Feiten

Wensen omwonenden

Plattegrond

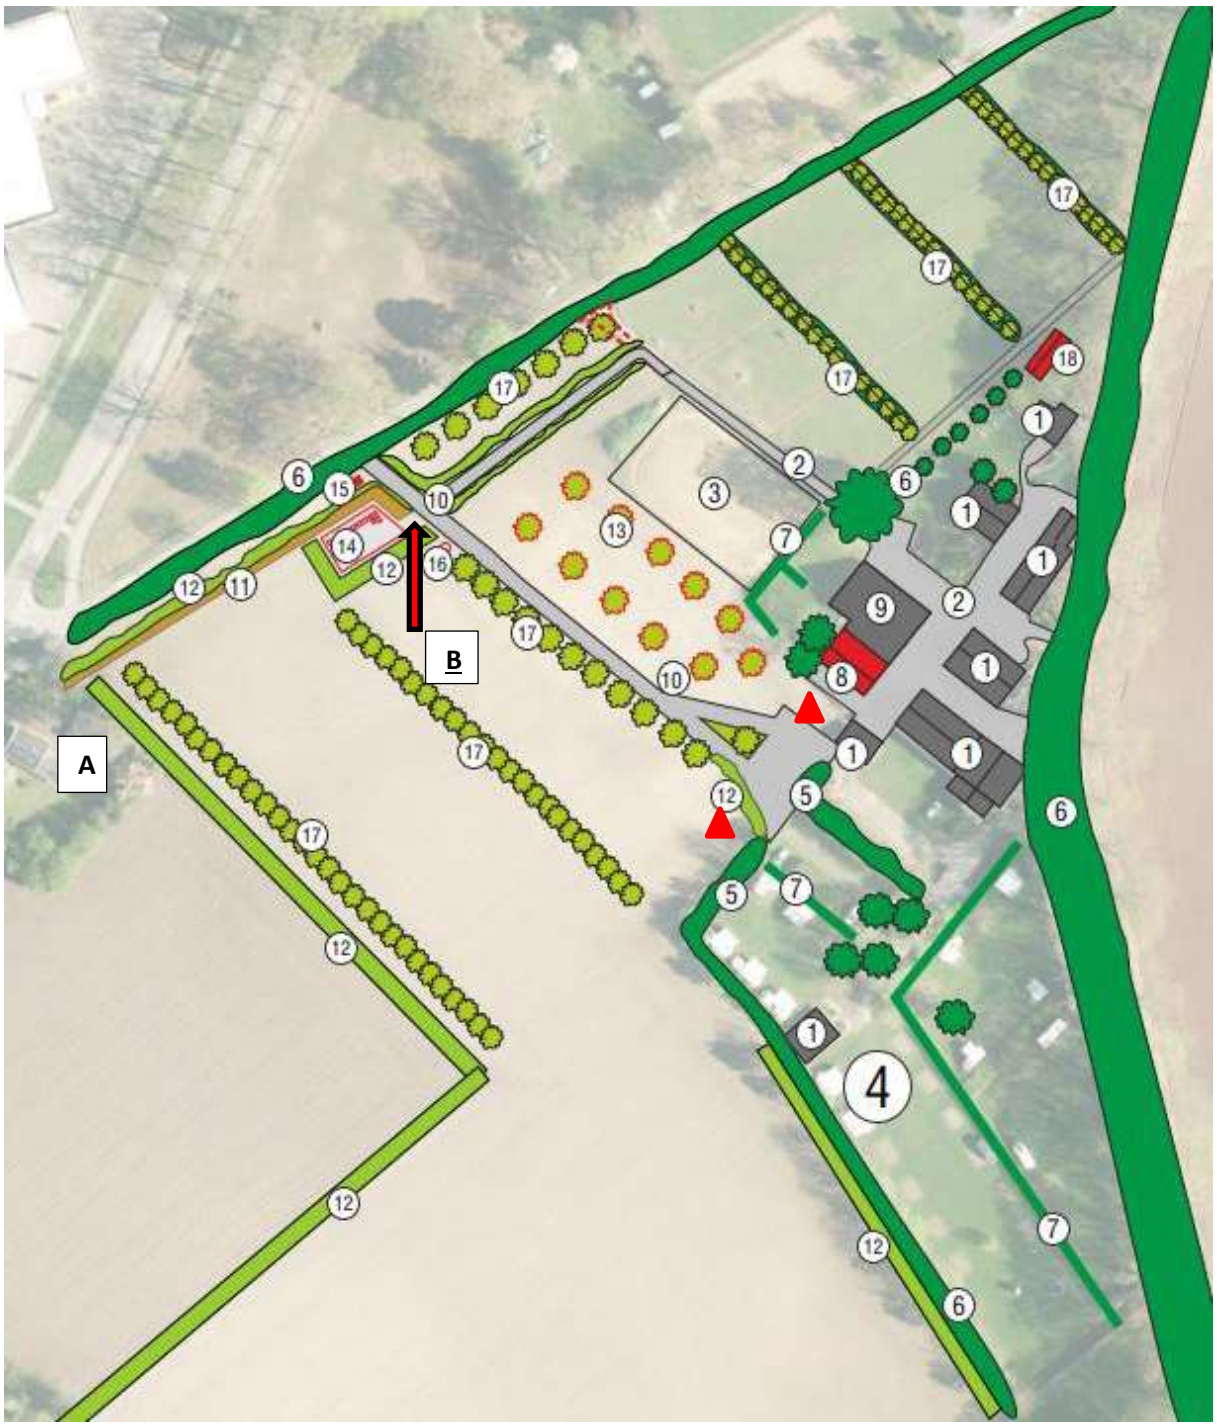
- Eerste woning van bezwaarmaker op 60 meter. Eigen woningen initiatiefnemer bijna het dubbele. Zie plattegrond.
- Plek beoogde EOS, nieuw kadastraal ingemeten met als grote 1090 m^2, aanvraag 38 $m^{2.}$.

- Bereikbaarheid slecht. Alles gaat via één opening in het hek en via dezelfde weg. Hek, wal en begroeiing blokkeren alle andere zijden. Zie plattegrond.

- Liever geen lithium EOS, maar een zout EOS systeem bij de woning en of camping van de initiatiefnemer.
- Openheid landschap behouden.
